**Avis délibéré de l'Autorité environnementale  
sur l'extension de l'unité Nord de l'INB n°168  
"Usine Georges Besse II" sur la plateforme  
nucléaire du Tricastin (26-84)**

**n°Ae : 2023-125**

Avis délibéré n° 2023-125 adopté lors de la séance du 8 février 2024

Figure 6 : carte de la présence de concentrations élevées d'uranium au Sud-Est de la plateforme du Tricastin. Source dossier.

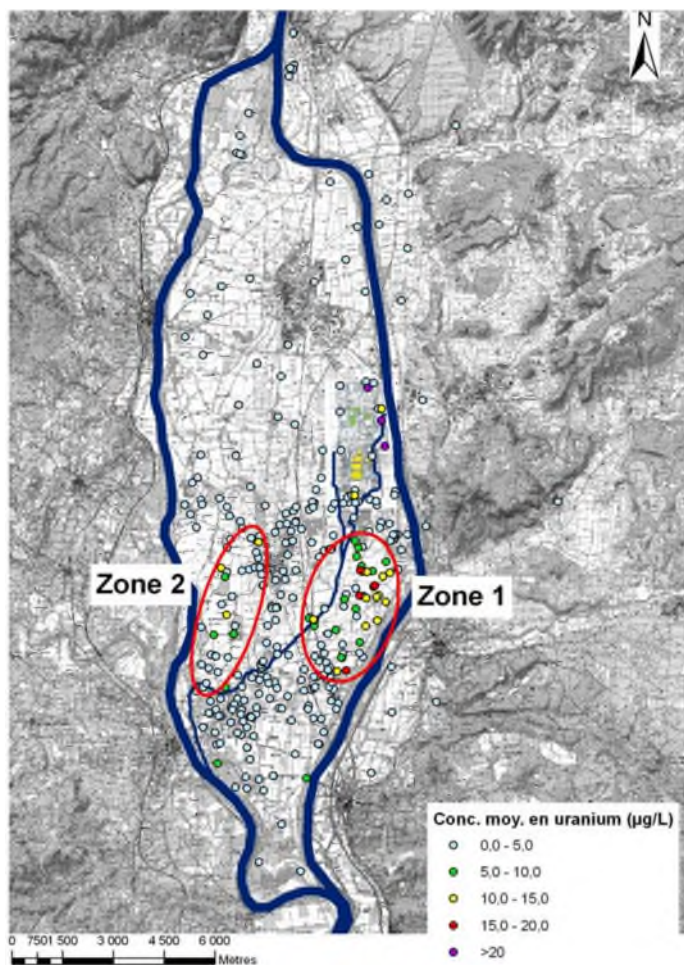
Le rapport de l'IRSN (cf. note 28) excluait pourtant que la contamination de la zone 1, à l'inverse de la zone 2, soit d'origine géologique : « Il n'existe pas, en l'état actuel des connaissances, d'éléments

probants permettant d'expliquer les teneurs élevées d'uranium observées dans la zone 1 par une origine géologique. En effet, aucune formation géologique susceptible de relarguer de manière significative de l'uranium n'a été identifiée dans cette zone et en amont hydraulique de cette zone. » Pour l'institut il existe « un faisceau d'éléments permettant, en l'état actuel des connaissances, d'étayer l'hypothèse d'une origine liée au site nucléaire des valeurs plus élevées en uranium observées dans la nappe alluviale dans la zone 1. Ces valeurs seraient la signature d'incidents ayant conduit à des pollutions, par de l'uranium, de la nappe alluviale sous le site nucléaire durant la période 1974-1984. »

Il n'est pas précisé que seul Orano (à l'époque Areva) contestait les conclusions des experts, notamment de l'IRSN, en s'appuyant sur la composition isotopique de l'uranium retrouvé dans la nappe, proche de l'uranium naturel.

**L'Ae recommande pour la complète information du public de :**

- rendre compte de la divergence du diagnostic de la contamination de la nappe de 2008 entre l'IRSN et le maître d'ouvrage ;
- fournir l'ensemble des données de contamination de la nappe depuis 2008 jusqu'à aujourd'hui ;
- inclure tous les points de mesure, notamment ceux de la zone contaminée 1, sur la commune de Bollène,

Figure 7 : schéma proposé par l'IRSN pour montrer comment la nappe a pu être alimentée par le site suite aux pollutions accidentelles de la rivière La Gaffière. [Source IRSN.](#)

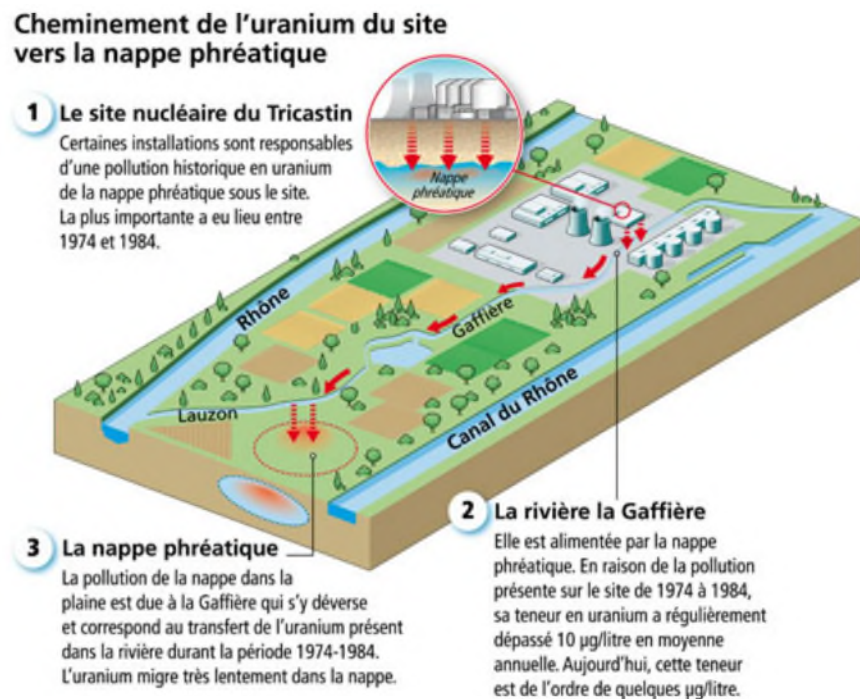
La figure 7, illustre le mécanisme, proposé par l'IRSN, de pollution de la nappe du fait des pollutions accidentelles, documentées, de la rivière La Gaffière qui traverse le site du Tricastin. L'Ae constate la divergence de point de vue entre l'exploitant Orano et l'expert public de la sûreté nucléaire et de la radioprotection. En tout état de cause, il y avait consensus sur « la proposition faite par Areva de mettre en place une surveillance sur le long terme des eaux de la nappe alluviale dans la plaine du Tricastin apparaît de nature à apporter des éléments d'appréciation concernant l'hypothèse d'une influence des activités passées du site nucléaire sur les teneurs en uranium observées dans l'eau de la nappe dans la zone 1 »

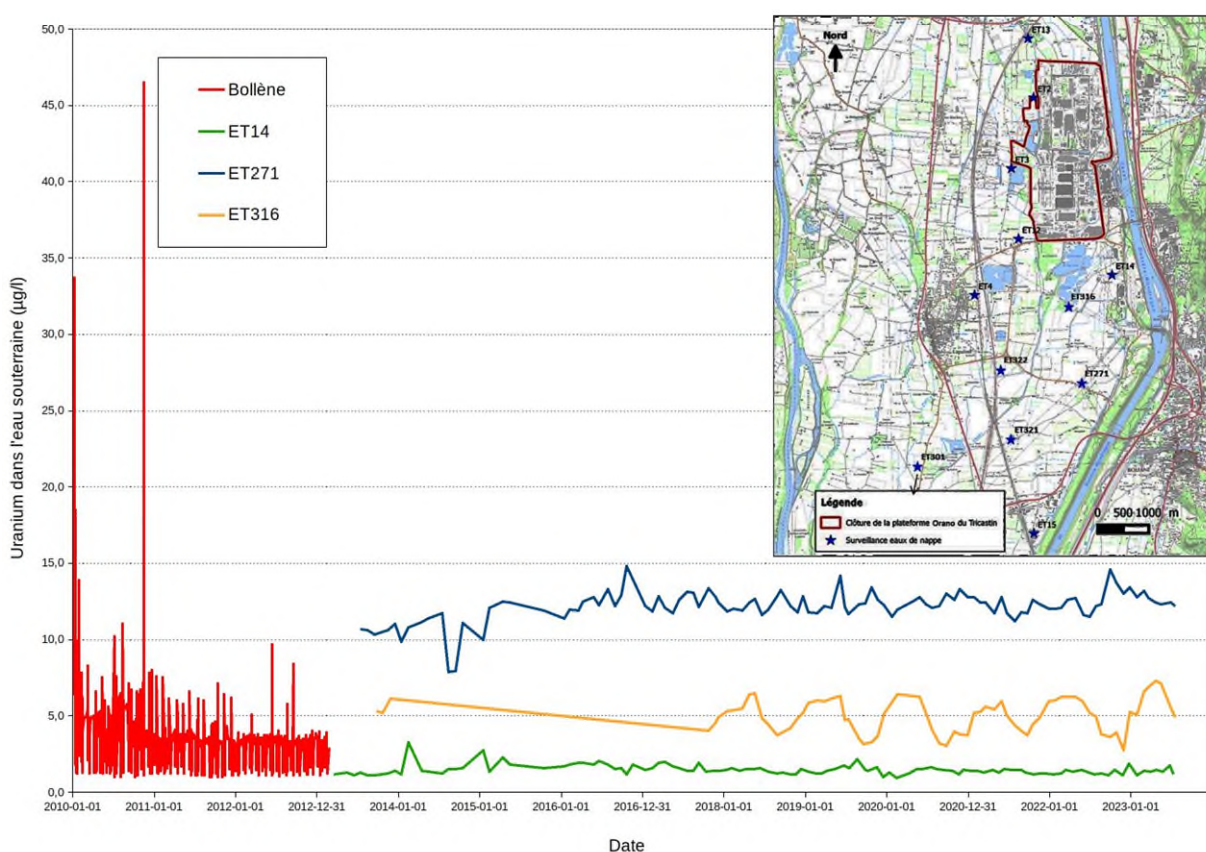
La surveillance des eaux de la nappe a effectivement été mise en place par le maître d'ouvrage. Quelques résultats des années 2018 à 2020 sont fournis. Ils montrent un marquage important au droit du site avec des valeurs de l'ordre de 30 µg/l d'uranium. Les autres valeurs sont plus faibles. Cependant les données des années entre 2008 et 2018 sont absentes sauf pour deux points situés au niveau de l'unité Sud. De même, les mesures aux points ET 271 et ET 316 ne sont pas fournies,

or il s'agit de la zone 1 sur la commune de Bollène sur laquelle une anomalie avait été mise en évidence en 2008. Il n'est donc pas possible de connaître l'évolution des marquages de 2008 dans la zone 1 et il n'est pas non plus proposé de nouvel « élément d'appréciation » de l'origine de cette contamination. Le graphe figure 8 élaboré par l'Ae à partir des données publiques montre que la pollution de la nappe reste significative sur la commune de Bollène.
